**Wyjaśnienia treści SWZ (zestaw 46, 51, 54, 56, 59, korekta odpowiedzi na pytanie z zestawu 55 opublikowanej w dniu 22.12.2022r.)**

Dotyczy: postępowania prowadzonego w trybie przetargu nieograniczonego, o wartości szacunkowej powyżej progów unijnych, w oparciu o przepisy ustawy z dnia 11 września 2019r. Prawo zamówień publicznych (Dziennik Ustaw z 2022r., poz. 1710), którego przedmiotem jest: „*Budowa budynku dydaktycznego wraz z garażem podziemnym polegająca na rozbudowie i przebudowie budynku biblioteki Uniwersytetu Papieskiego Jana Pawła II w Krakowie*” **znak sprawy ZP.240.22 – 32.**

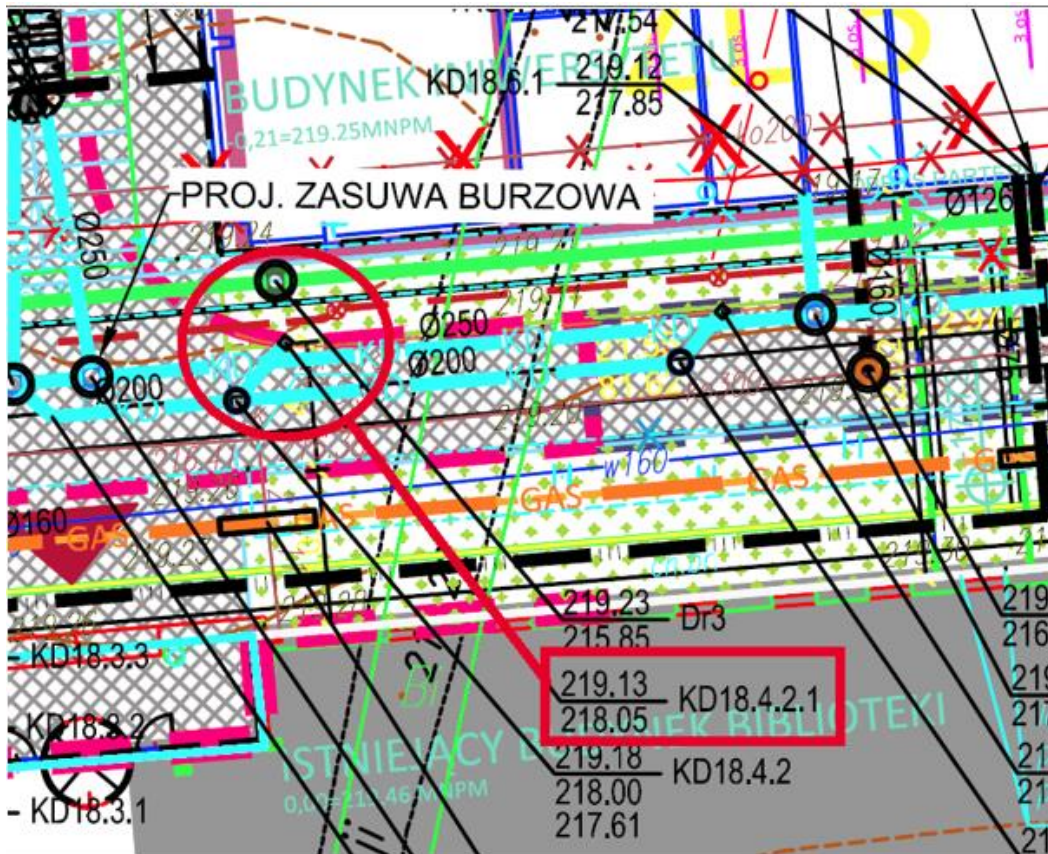
1. Typowe wpusty drogowe betonowe wraz z osadnikiem wykonane są o średnicy DN500 natomiast w projekcie występują jako DN 600? Prosimy o wyjaśnienie jaką średnicę należy przyjąć do oferty.

**Odp.: Zamawiający informuje, że należy przyjąć średnicę DN500**

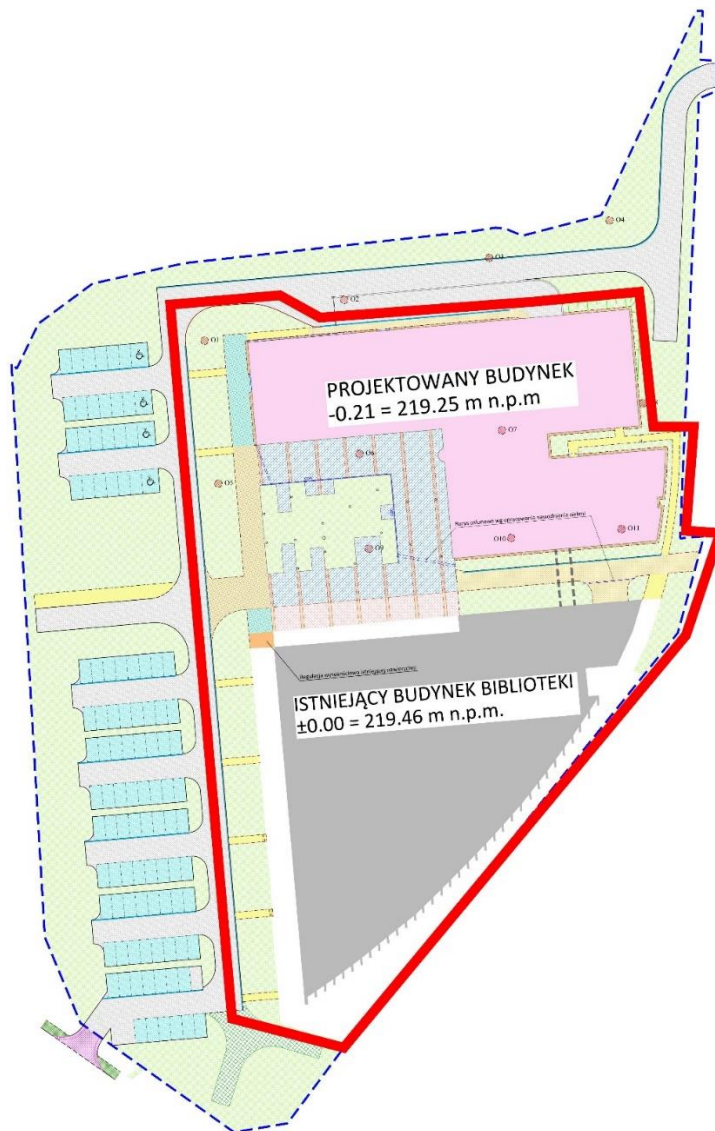
2. Prosimy o jednoznaczne wskazanie jakiego rodzaju nawierzchnie i krawężniki należy uwzględnić w ofercie, gdyż w przedmiarach robót uwzględniono tylko zwykłą kostkę betonową oraz krawężniki betonowe, a nie ma elementów kamiennych, które znacznie wpłyną na cenę tego zakresu robót.

**Odp.: Zamawiający informuje, że krawężniki betonowe przewidziano w części parkingowej natomiast krawężniki i obrzeża kamienne przewidziano przy drogach i chodnikach w pobliżu budynków wg schematu :**

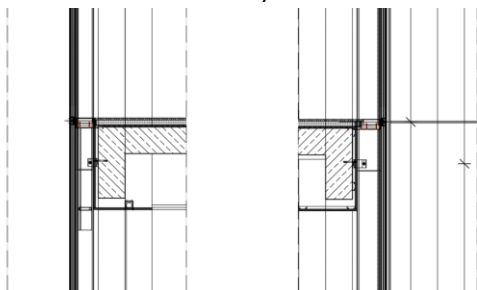
5. Prosimy o informacje jaki rodzaj blachy ma znajdować się nad łącznikiem (dach 6D) w przekrojach wskazano blachę trapezowa T80 gr. 1,15mm, a w opisie blachę trapezową T84 gr. 0,88mm.

**Odp.: Zamawiający informuje, że rodzaj blachy należy przyjąć zgodnie z opisem konstrukcji str. 10**

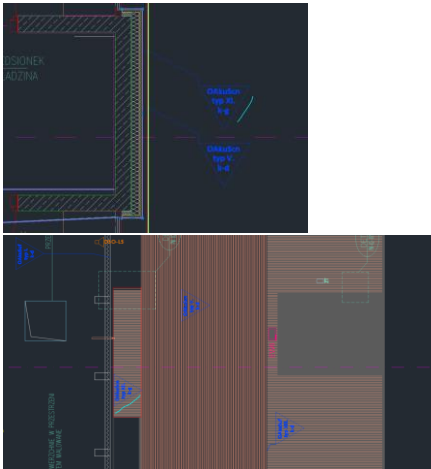
9. Prosimy o informację czy w pokazanym miejscu na auli powinna zostać założona okładzina ścienna typ XI wg rzutu czy typ XII wg widoku ściany? I w takim razie czy okładzina typ XII nie powinna być ścienna?

**Odp.:** Zamawiający potwierdza, że w zaznaczonym miejscu na ścianie (w paśmie pomiędzy oknami reżyserek i kabin tłumaczy) należy zastosować okładzinę ścienną typ. XI wg informacji podanej na rzucie. Okładzina typ XI jest co do wyglądu identyczną z okładziną typ. XII różniącą się tylko sposobem instalacji z uwagi na montaż sufitowy.
